改善箇所説明図

改善の内容

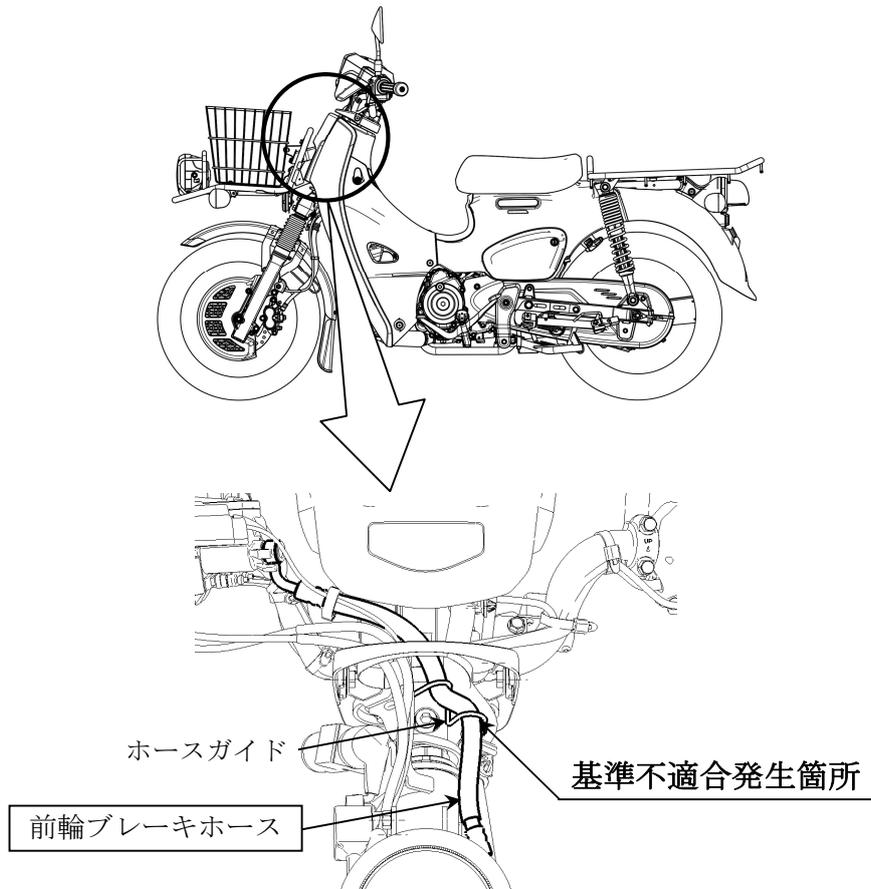
制動装置において、前輪ブレーキホースの車体への組付け作業が不適切なため、正しい位置に組付けられていないものがある。そのため、当該ホースがホースガイド端部と接触し、そのまま使用を続けると、当該ホースが損傷し、最悪の場合、ブレーキ液が漏れ、前輪ブレーキが効かなくなるおそれがある。

全車両、前輪ブレーキホースの組付け位置を点検し、誤った位置へ組付けられている場合は、当該ホースを新品と交換して、正しい位置に組付ける。

注： は点検結果により、交換及び正しい位置に組付ける部品を示す。
